AM 21/ 2017.

- MAT.:**
1. Responde observaciones de la DGA RM de ORD N° 327/2017.
 2. Solicita aclaración del Oficio Ord 1032/2016.
 3. Solicita aprobación para el "Programa de monitoreo de vibraciones y modelo de atenuación temprana Túnel El Volcán" actualizado, presentado mediante carta AM 22/2016 y el "Programa de monitoreo de vibraciones y modelo de atenuación temprana Túnel El Volcán, Etapa II", presentado mediante Carta AM 17/2017.

2 Túnel El Volcán, Sección bajo el Monumento Natural El Morado, Vista en Planta y Perfil longitudinal

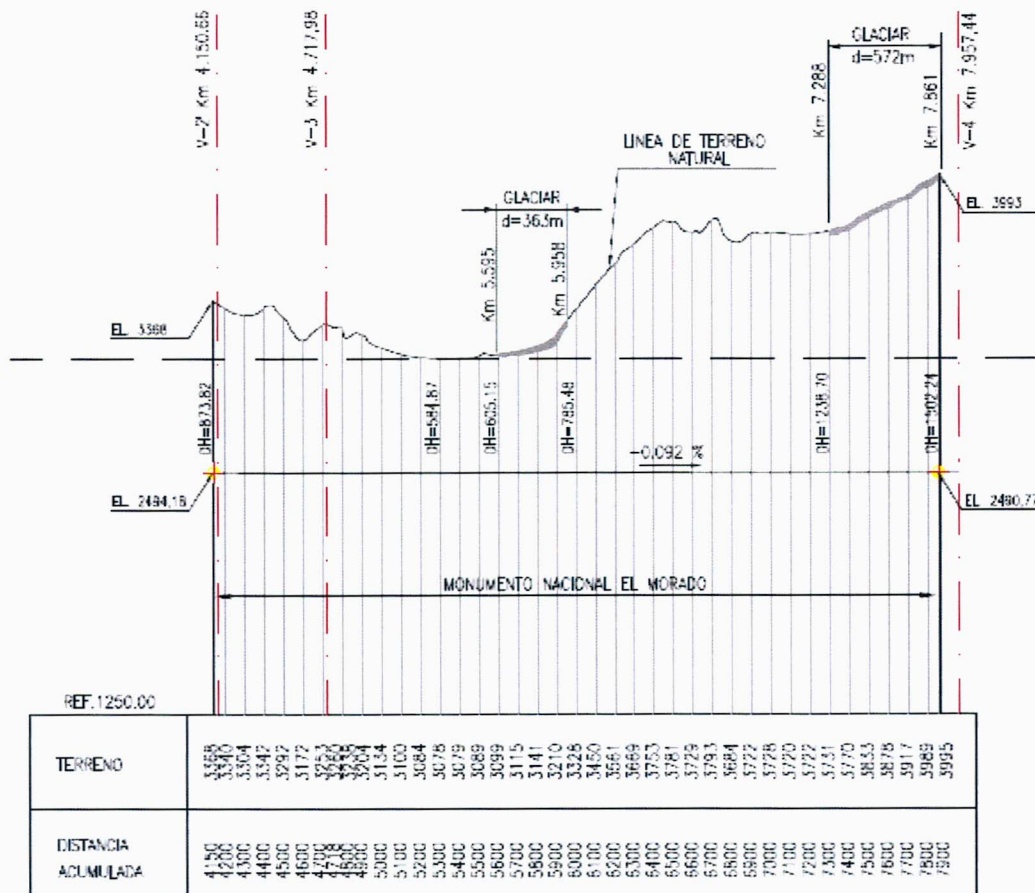
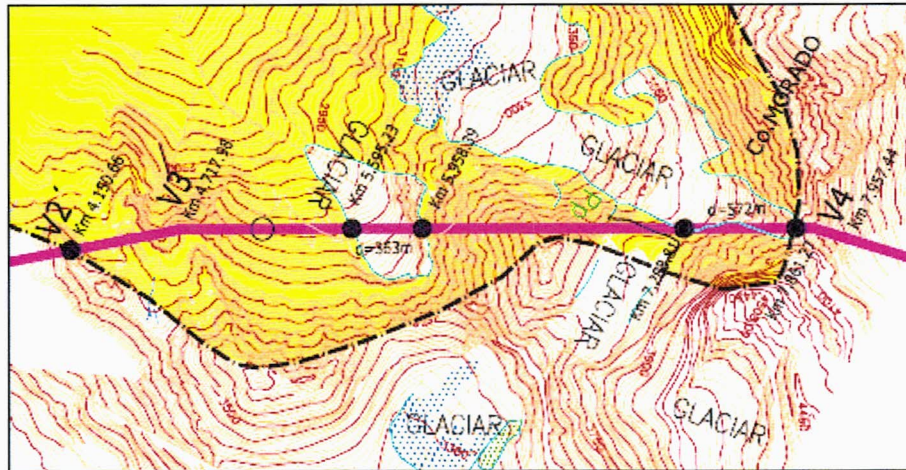
1. *“Aclare detalladamente el estado de situación de la construcción del Túnel El Volcán cuyo inicio debía haber ejecutado previa aprobación del referido Programa por parte de SERNAGEOMIN y este Servicio”*

Sobre el particular, se hace presente que el denominado túnel El Volcán se desarrolla entre el valle El Volcán y el valle El Yeso, con una extensión aproximada de 14,136 kilómetros, y que se está construyendo desde dos frentes en sus extremos, desde el portal V1 en el sector El Volcán y desde el portal V5 en el sector El Yeso. Una parte del trazado del túnel, aproximadamente 3,711 kilómetros, se desarrolla bajo el área del Monumento Natural El Morado, entre el punto kilométrico, pk 4,150 y el pk 7,861, ambos contados desde el portal V1.

Al 19 de marzo de 2017, el avance desde el portal V5 en El Yeso era de 1.013 metros, con lo que la distancia faltante por excavar hasta el inicio del área bajo el Monumento era de 5,262 kilómetros. Por su parte, el avance correspondiente desde el portal V1 en El Volcán es 1,726 kilómetros, con lo que aún restan 2,424 kilómetros para llegar al inicio del área bajo el Monumento. En consecuencia, aún no se ha iniciado la construcción del túnel bajo el Monumento Natural El Morado, esperándose que se alcance dicho sector, primeramente, por la construcción que se ejecuta desde el portal V1, situación que se prevé ocurrirá en mayo de 2018

Como es sabido, el Monumento alberga dos estructuras glaciares, el Glaciar Mirador del Morado y el Glaciar San Francisco. En el caso del Glaciar Mirador del Morado el túnel pasará a una profundidad entre 605 y 785 metros, por una extensión de 363 metros. En el caso del

Glaciar San Francisco, el túnel pasará entre 1.238 y 1.502 metros de profundidad en una extensión de 572 metros.
